改善箇所説明図

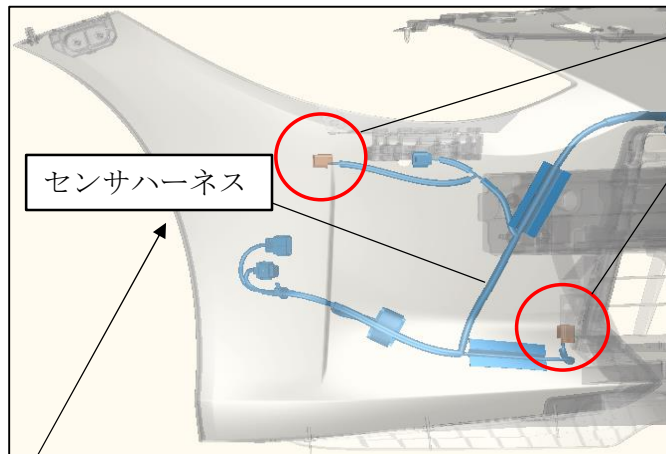
不具合発生箇所

ポップアップフードの電気配線において、バンパーハーネスのコネクタ端子配列が不適切なため、歩行者衝突検知センサーの入力値が正しく演算されない。この場合においても、ポップアップフードの作動は保安基準を満足しているものの、社内基準の試験条件下において、正しく作動しないおそれがある。

改善の内容

正しい端子配列のバンパーハーネスに交換する。

識別：金色のシールをモデルナンバープレートの右横に貼り付ける。
